令和3年10月28日  
 新型転換炉原型炉ふげん

廃止措置計画変更認可申請に対する  
 公開審査会合(9/28)におけるコメント対応について

令和3年9月3日に申請させて頂いた廃止措置計画変更認可申請書について、令和3年9月28日の公開審査会合等におけるコメントの対応案は以下のとおりです。

図 7-2 蒸発濃縮装置濃縮器復水器冷却装置概略系統図

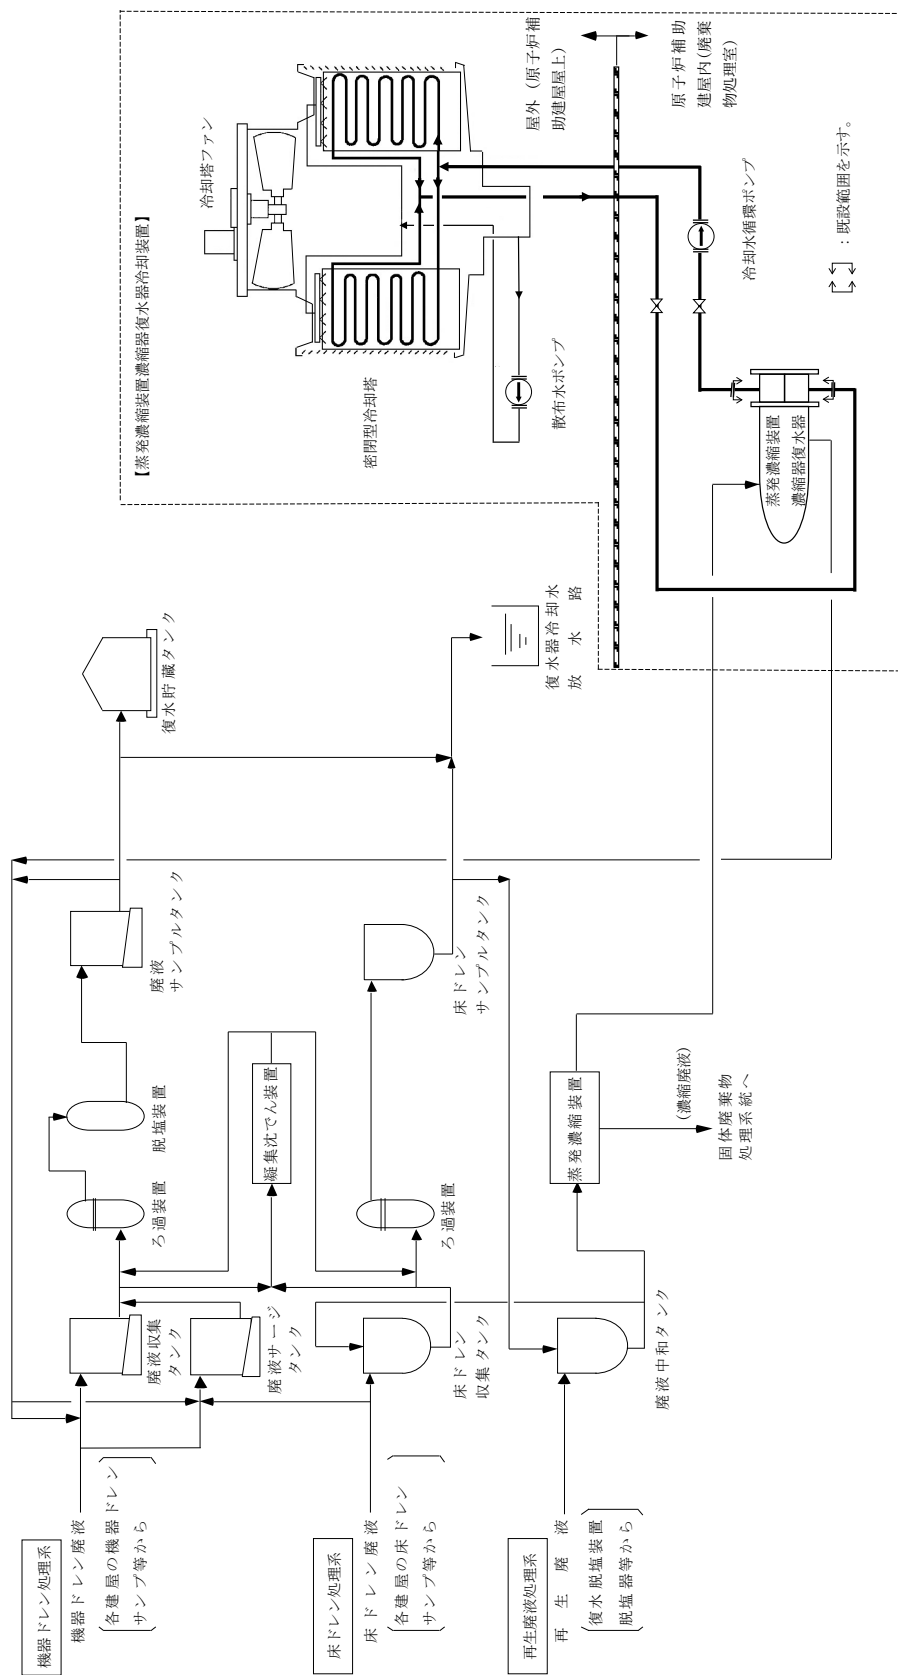
コメント 3

今回の申請内容は、冷却対象の熱負荷に対し、それ以上のものを設置するとの説明に留まっているが、性能維持施設の性能を発揮する上での前提となる冷却設備が変更になるので、変更の前後で問題なくその性能が発揮できることを申請書の中で確認していく必要がある。

本件は性能維持施設の改造に当たるので、設計及び工事の方法を記載すること。

また、機能を整理する上で冷却設備が止まったらどうなるのか、技術的根拠を持って説明すること。

蒸発濃縮装置濃縮器復水器冷却装置は、密閉型冷却塔、冷却水循環ポンプ等により構成する。また、冷却水は処理廃液より高い圧力で濃縮器復水器を循環する系統構成とし、冷却装置の故障等により冷却水流量が規定量より低下した場合には、蒸発濃縮装置を自動停止する。なお、冷却装置が故障した場合、廃液の蒸発濃縮処理ができなくなるものの、他の性能維持施設への影響はなく、また、当面発生する廃液の貯蔵管理が可能であることから、廃液の漏えい等に起因した被ばく等の災害に至ることもない。

蒸発濃縮装置濃縮器復水器冷却装置概略系統図を図 7-2 に示す。なお、蒸発濃縮装置濃縮器復水器の冷却水入口配管及び出口配管の一部については既設を供用する。

図 7-9 圧縮空気系設備ユニット型空圧縮機概略系統図

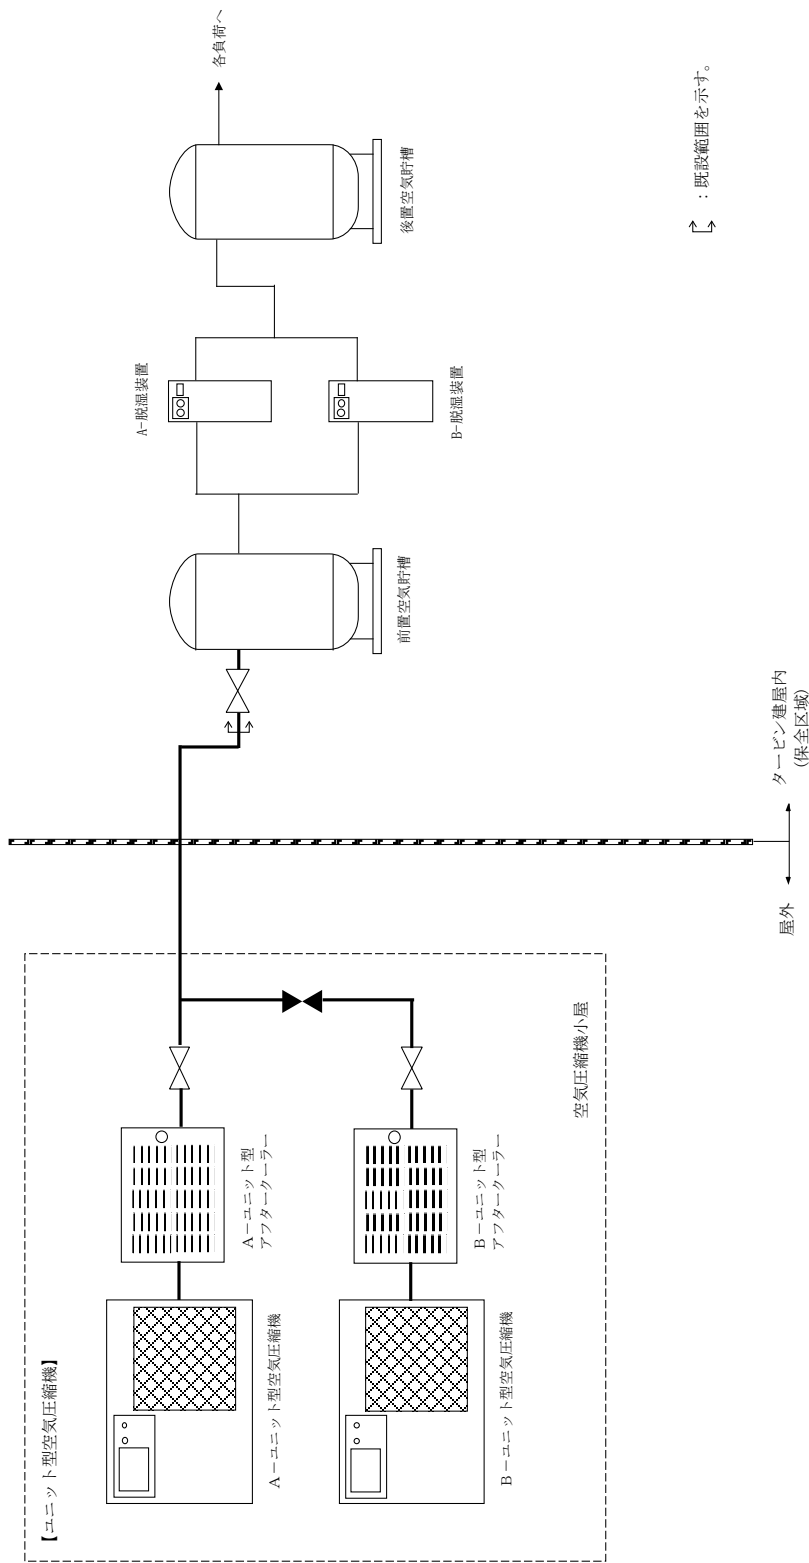
#### コメント 4

原子炉補機冷却系と同様の指摘になるが、ユニット型空気圧縮機は、表 6-1 の変更のみで系統図等の記載がない。これも性能維持施設に圧縮空気を供給する設備なので、性能維持施設の維持に対して十分な能力を有するものであることを確認していく必要がある。

圧縮空気系設備ユニット型空気圧縮機は、ユニット型圧縮機、アフタークーラー等により構成する。

圧縮空気系設備ユニット型空気圧縮機概略系統図を図 7-9 に示す。なお、アフタークーラー以降の脱湿装置、空気貯槽等については既設を供用する。

図 7-10 圧縮空気系設備ユニット型空気圧縮機の工事方法

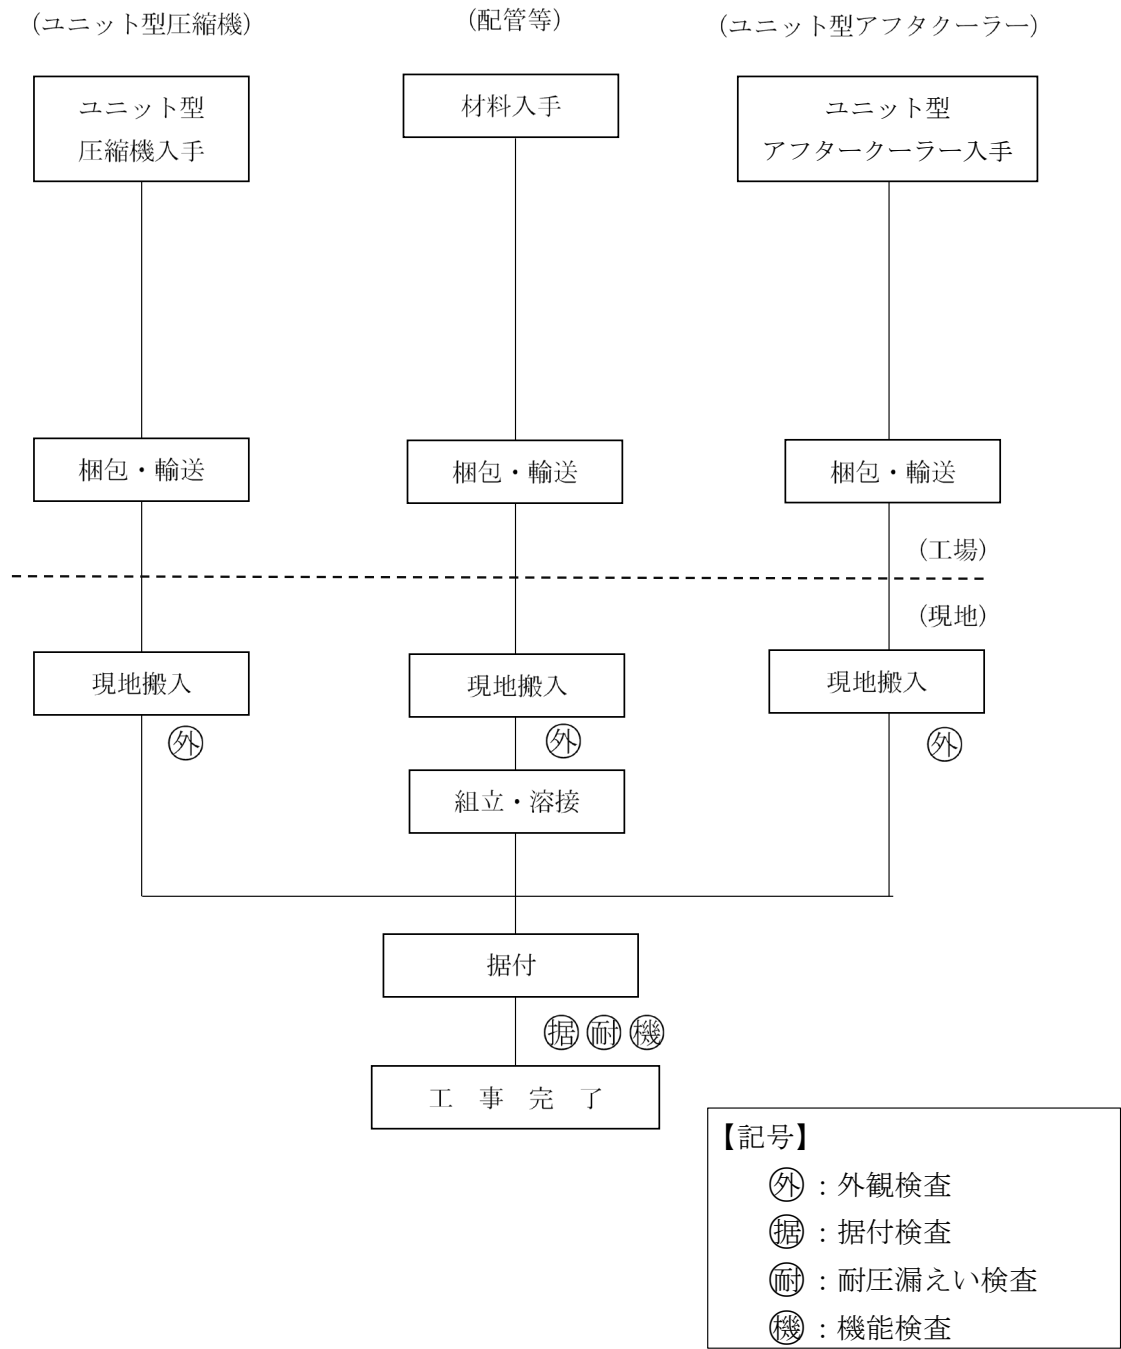
設計及び工事の方法レベルの記載をすること。

圧縮空気系設備ユニット型空気圧縮機の設置に関する工事の方法を図 7-10 に示す。
